## 工程指示 / 要求簡箋(E.I.)

工程指示編號：EI / 8845 / 25

工程名稱：將軍澳日出康城 11

工程項目：佛沙窗 T1 T3 BD 廚房窗 框連玉 8 隻 地盆用

<b>美特鋁質</b> 有限公司 MIDI Aluminium Fabricator Ltd.		工程號 J858	拆圖 SHAW	2022.02.15
名稱 50佛沙窗		地 盤 荃灣	復核	
		顏 色	批准

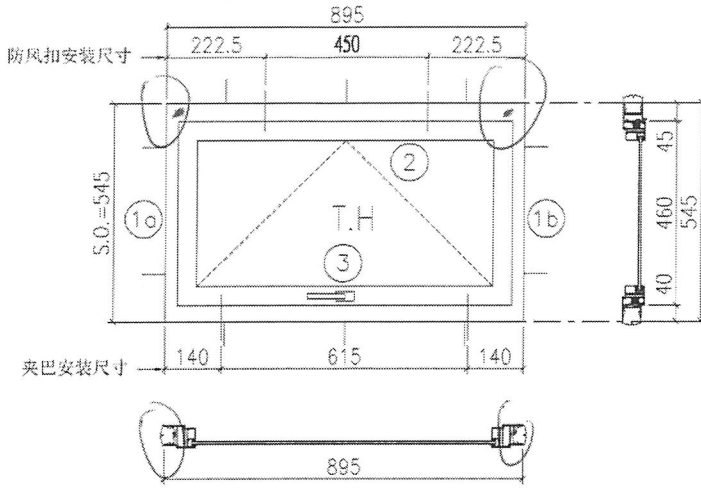
按業主通知，T1 T3 BD 廚房窗 佛沙窗的安裝出現左右公差太大。。請生產框連玉，送地盆補回安裝。原 EI4395J 。T1 BD 3 隻 T1 3隻22 36 37/F

T3 BD 6 隻

請工廠查有無餘料????

T1 BD ③ 隻  
T3 BD ⑥ 隻

1. 生統，請按最後版本圖紙生產。
2. 阿威/二寶收貨。
3. 註明 T3 T1 用
4. 地盆：留意廠內餘料，倉存已不多。
